人因探頭三視圖

人因探頭等角圖

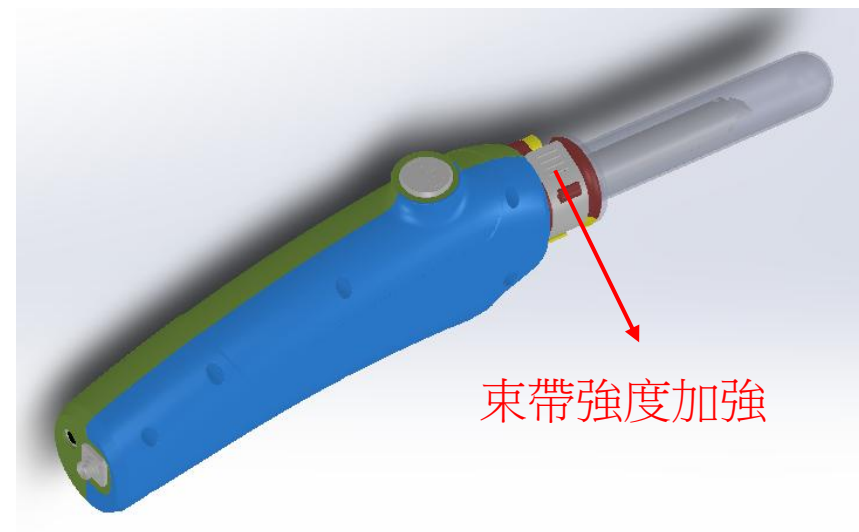
按鍵方向轉正

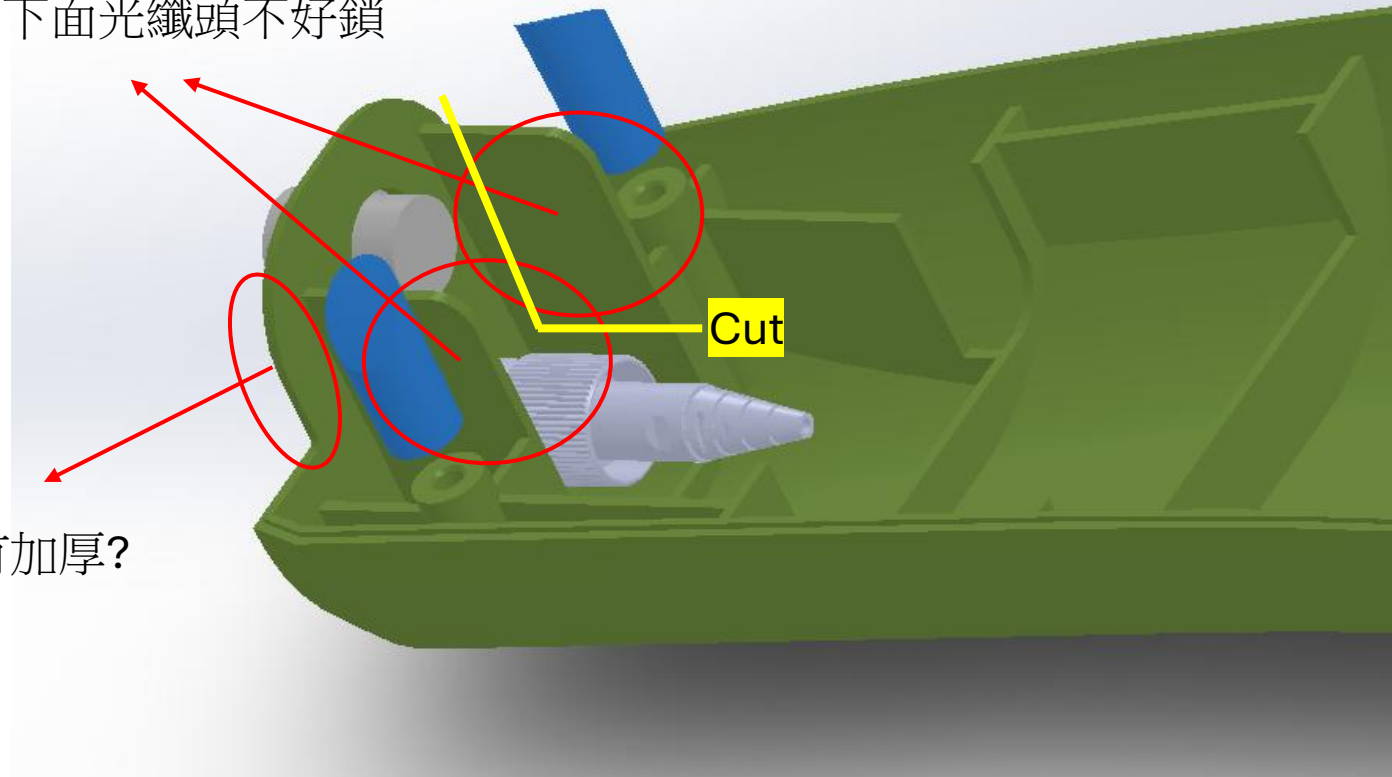
此檔板能否切成一半，
主要下面光纖頭不好鎖

此厚度有加厚？

現況

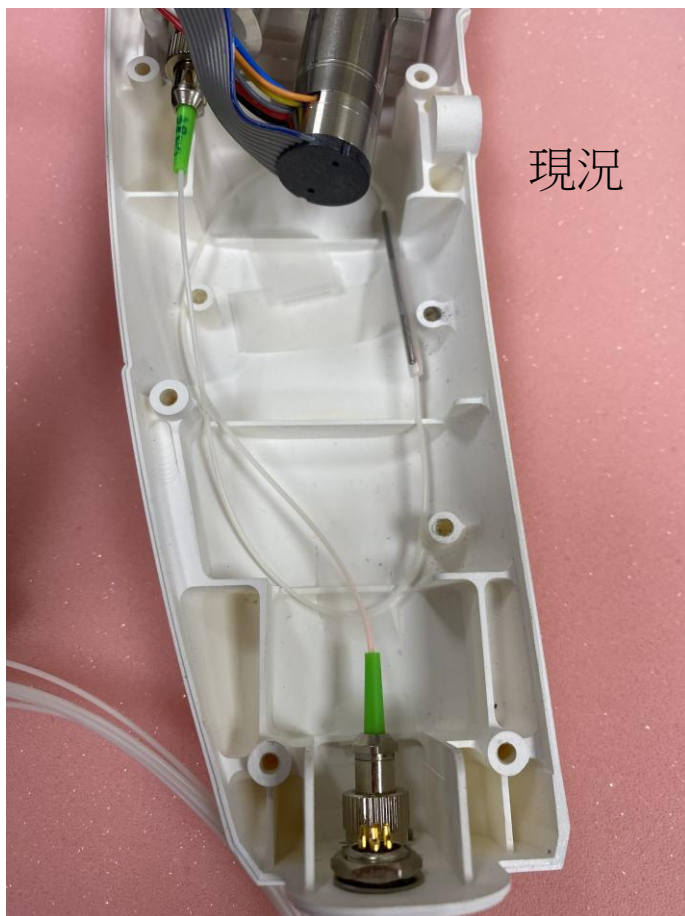
能否有光纖
卡槽之凹槽
設計?

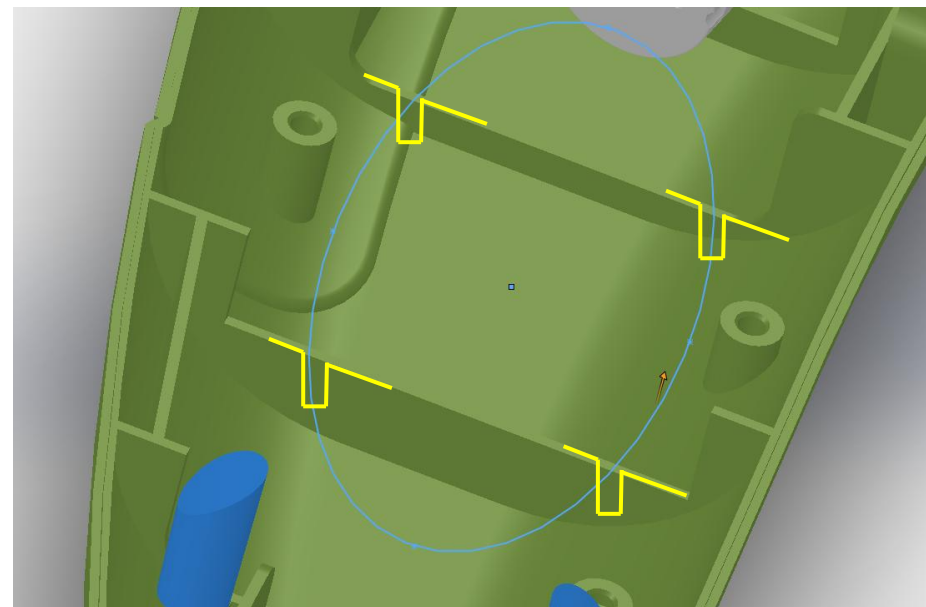
主要不讓光纖
掉落鬆脫

按鍵方向轉正

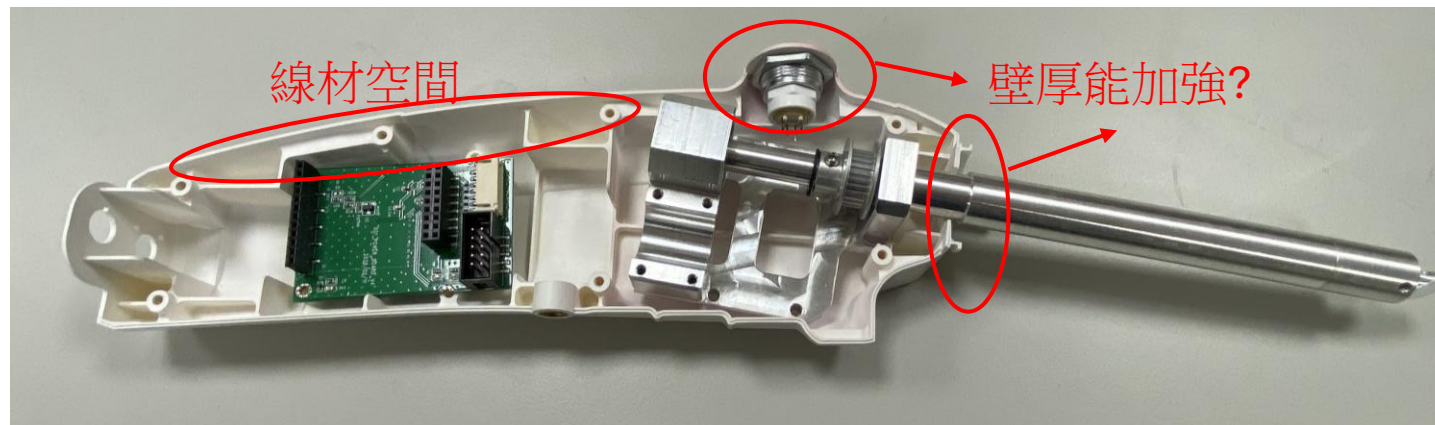
可否減少鎖孔改卡扣?
